**Monsieur le Préfet de la région Pays de la Loire
DREAL Pays de la Loire**

Paris, le 27 août 2024

Objet : Recours administratif préalable obligatoire contre l'arrêté préfectoral du 1^{er} juillet 2024 soumettant à étude d'impact le projet de construction d'ombrières d'élevage de type volière avec couverture photovoltaïque sur la commune d'Apremont (85)

■ Etapes de réalisation de pieux forés simples

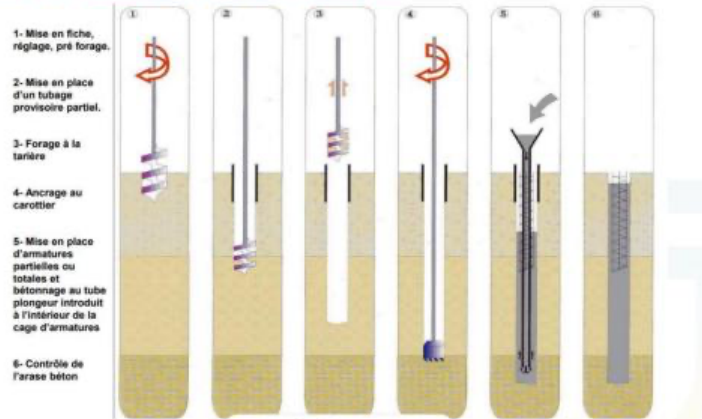
Considérant toutefois que cette solution d'ancrage nécessite la constitution de pieux forés béton d'une profondeur de 4 à 5 m, dont il convient d'apprécier les conditions de réalisation du point de vue de la préservation du sous-sol et des risques de pollutions, ainsi que le caractère réversible au regard de la technique envisagée, de la profondeur et du nombre de pieux estimés à 75 à ce stade »

En tout état de cause, l'étude des caractéristiques pédologiques et l'analyse des risques, notamment de retrait-gonflement des argiles à laquelle la société Technique Solaire a procédé témoigne d'un risque modéré sur cette parcelle. En effet, en tenant compte des résultats des études de sol menées pour d'autres projets géographiquement proches et sur un sol similaire (voire davantage défavorable à une implantation de même type), ma cliente peut affirmer que la solution d'ancrage qui sera mise en œuvre sera constituée de pieux forés béton, d'une profondeur de 4 à 5 mètres.

Le pieu foré est constitué d'armatures en acier (tiges et cadres) et de béton résistant aux agressions chimiques (béton XA1).

Le projet sera réalisé avec une structure bi-poteau, qui répartit davantage les charges et permet de réaliser des fondations moins profondes, solution certes plus onéreuse mais davantage adaptée à la typologie du terrain et plus respectueuse du sol car moins invasive.

Après une étude de dimensionnement plus précise, il s'avère que le projet nécessitera environ 75 pieux ($\pm 1\%$) d'une profondeur de 4 à 5 mètres et d'un diamètre de 900 millimètres.

En fonction de ces données, l'emprise au sol d'une fondation sera donc environ de **0,636 m²**, ce qui permet d'estimer l'emprise totale des fondations à **47,7 m²**. L'emprise au sol des fondations représente donc **0,375 %** du terrain d'assiette du projet (48 943 m²).

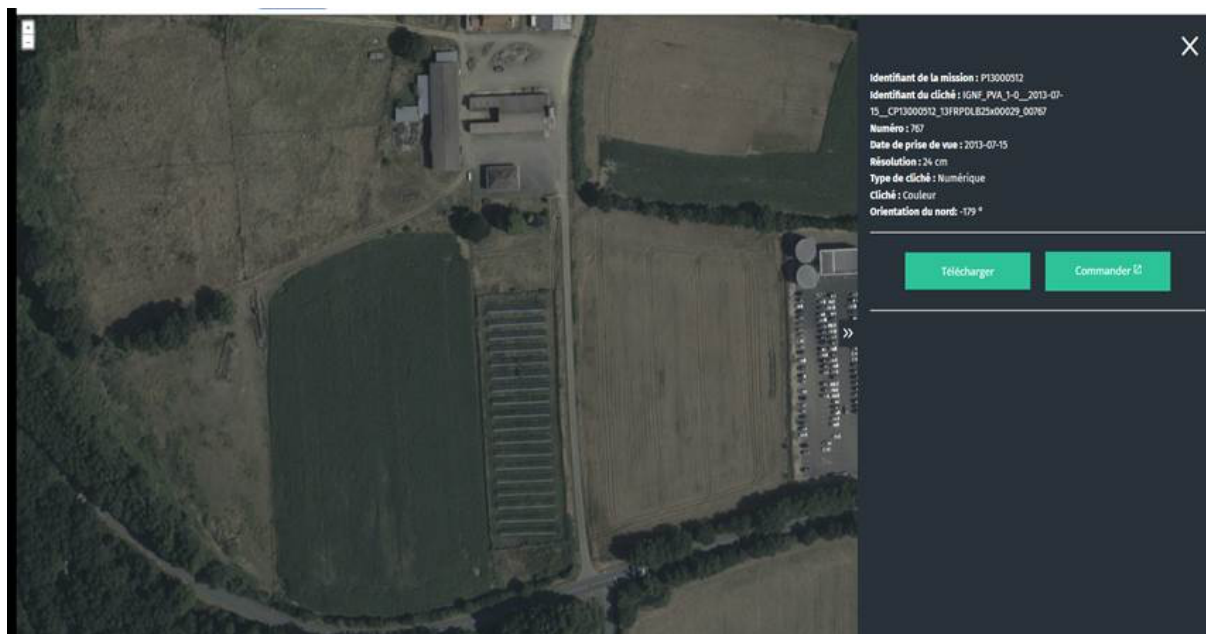
3. « Considérant que les plans du projet indiquent une piste périphérique sans que soient mentionnées ses caractéristiques notamment du point de vue des modifications induites en termes de perméabilité du fait des travaux et des matériaux employés »

- Sur les cinq mètres de large réglementaires autour du projet, la terre est creusée pour venir légèrement en dessous du niveau du sol, à une profondeur d'environ cinquante centimètres à un mètre ;
- Une couche de géotextile perméable est placée pour séparer et venir stabiliser les différentes fines ;
- Plusieurs couches de gravillons et d'agregats sont ensuite posées et compactées ; ces matériaux sont essentiels pour constituer la couche de base drainante sous le revêtement perméable ; ces différentes couches permettent de gérer les charges des poids-lourds et favorisent l'infiltration de l'eau ;
- Enfin, une dernière couche de roches calcaires est déposée ; cette dernière couche, à haute valeur de préservation naturelle, permet d'avoir des espaces vides interconnectés qui laisse l'eau s'infiltrer.

Un compactage final peut être nécessaire pour garantir que la surface est bien stabilisée et uniforme. Une fois le revêtement en place, des tests d'infiltration sont réalisés pour s'assurer que la perméabilité est adéquate.

Enfin, la société Technique solaire procèdera à une étude du sol pour s'assurer qu'il peut supporter les charges lourdes et permettre une infiltration adéquate de l'eau.

Différents facteurs influençant l'étude de suivi des animaux de l'expérience Agripvol.

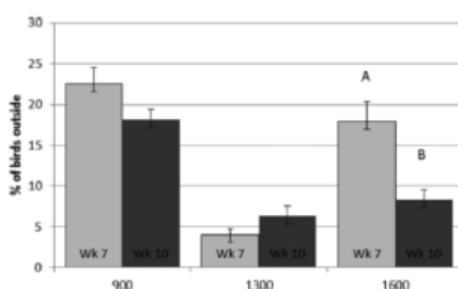
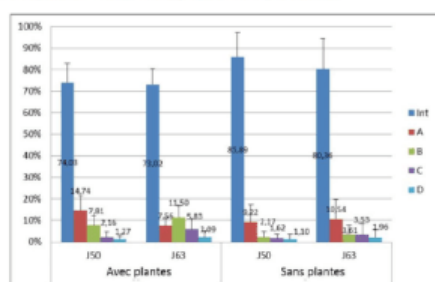
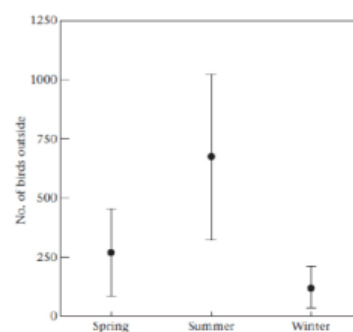
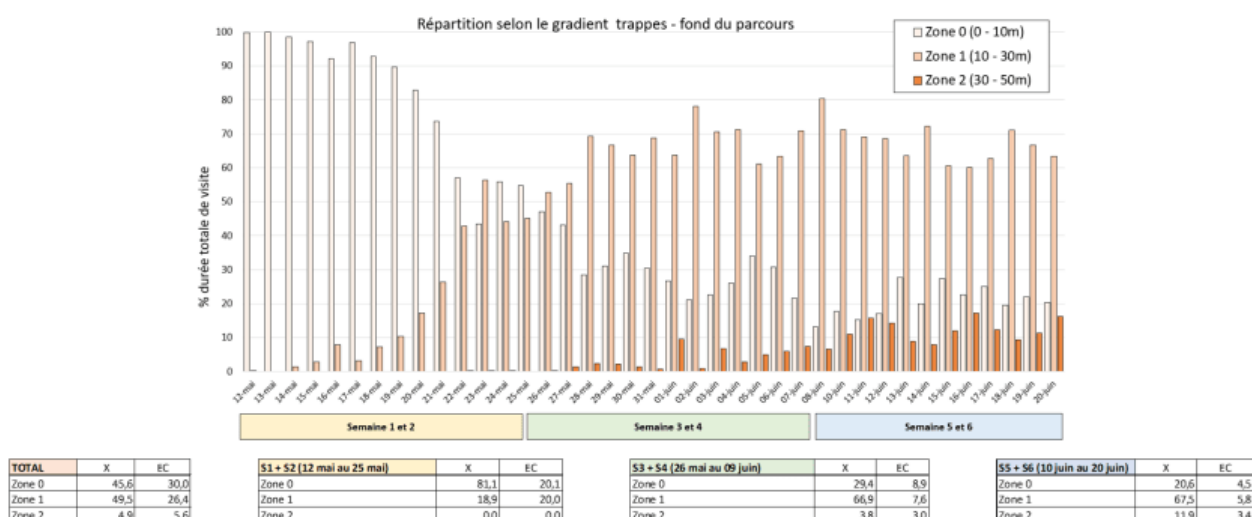
5. « Considérant qu'il convient d'apprécier la charge des effluents que représentera la reprise d'une activité avicole sur un espace clos, au regard de la nature et du nombre des gibiers non précisé à ce stade »

- les résultats préliminaires montrent que la fréquentation de la zone 0 (zone juste après les trappes de sortie des bâtiments) diminue de 100 % le premier jour à 20 % du temps, après quatre semaines d'appropriation du parcours.
- Après deux semaines, 70-80% du temps, les volailles sont à plus de 10 mètres des trappes, dans le parcours d'ombrières d'élevage à couverture photovoltaïque.
- En comparaison de l'étude Campbell et al. (2017b) et Larsen et al. (2018), les poulets fréquentent moins les dix premiers mètres devant les trappes et donc sont plus dispersés dans les parcours extérieurs sous ombrières d'élevage à couverture photovoltaïque.

Il ressort de ces éléments que les infrastructures de volières agrivoltaïques permettent une meilleure répartition des animaux sur les parcours, évitent les regroupements par endroits – et qu'ils favorisent donc l'incorporation naturelle des effluents d'élevage.

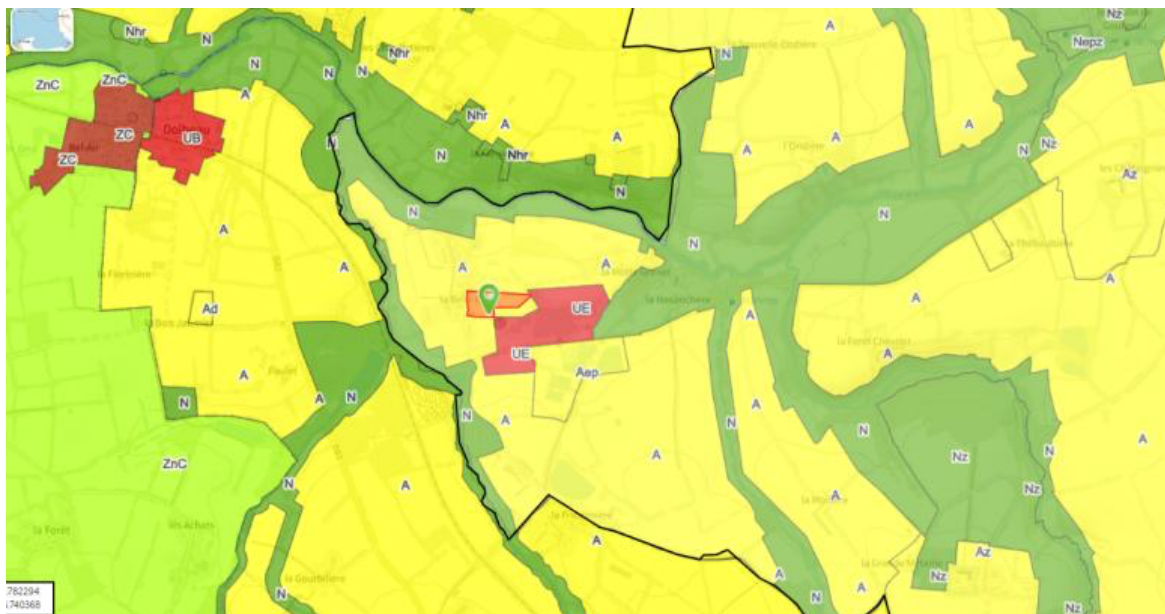
6. *« Considérant que la mise en place de nouvelles structures destinées à assurer la fonction de volière, au regard de ses caractéristiques imposantes, nécessite d'être argumentée du point de vue du besoin par rapport à l'activité d'élevage auquel elle entend apporter des services »*

S'agissant spécifiquement du dimensionnement de la volière par rapport aux besoins de l'exploitation agricole, il faut rappeler que l'emprise au sol de la volière est de 8 228 m² pour une surface utile de 12 731 m².

- L'exploitation ayant 20 000 canards en 7 rotations annuelles, soit 2 857 canards par rotation et un canard ayant besoin d'au moins 2 m², l'espace nécessaire sous la volière serait de : 2857 x 2 = 5 714 m² ;
- L'exploitation ayant 10 000 faisans et perdrix en 2 rotations annuelles, soit 5 000 faisans/perdrix par rotation, chaque spécimen ayant besoin d'au moins 4 m², l'espace nécessaire sous la volière serait de : 5 000 x 4 = 20 000 m².

Au regard du nombre total de volailles et gibiers exploitées par l'EARL La Basse Cour d'Apremont, les besoins réels de l'exploitation agricole pourraient justifier une volière d'une emprise au sol d'environ 25 714 m².

Il faut enfin préciser que chaque bande sera ensuite subdivisée pour évoluer dans des paddocks intérieurs indépendants, mis en place par l'éleveur ; ces derniers permettront d'observer une rotation des animaux sur le parcours. Ceci ayant notamment pour but de favoriser la régénération du sol après le passage d'une bande et d'aider à l'incorporation naturelle des effluents d'élevage.
